INA SERVİS BÜLTENİ

533 0075 30 Gergi Kolu

Cıvatanın Uzunluğuna Dikkat Edin

Resim: Sağ, eski versiyon / sol, yeni versiyon

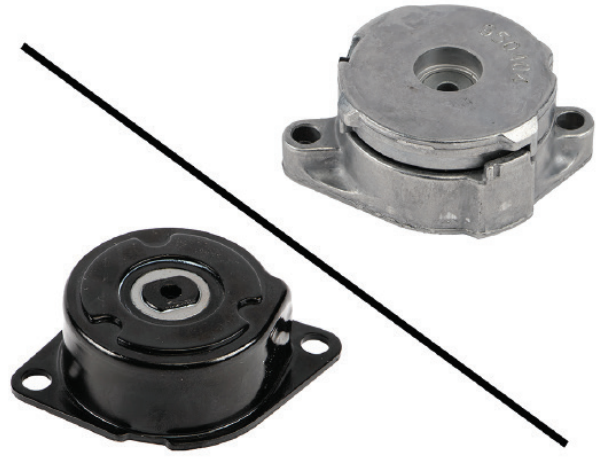
Ürünlerimizi geliştirme konusundaki sürekli çabalarımızın bir parçası olarak 533 0075 30 gergi kolu değiştirilmiştir. Bu yeni tasarımın doğru montajı için daha kısa cıvatalar gereklidir. M8x35 cıvataları M8x22 cıvataları ile değiştirilmiştir.

Servis bülteninde önceki tasarımın (sağda) ve yeni tasarımın (solda) görsel özellikleri gösterilmektedir.

Değişim sürecinde stoklarda yeni ve eski tasarım da bulunabilir.

Yeni 533 0075 30 gergi kolunun doğru onarımı için sadece M8x22 cıvataları kullanılmalıdır!
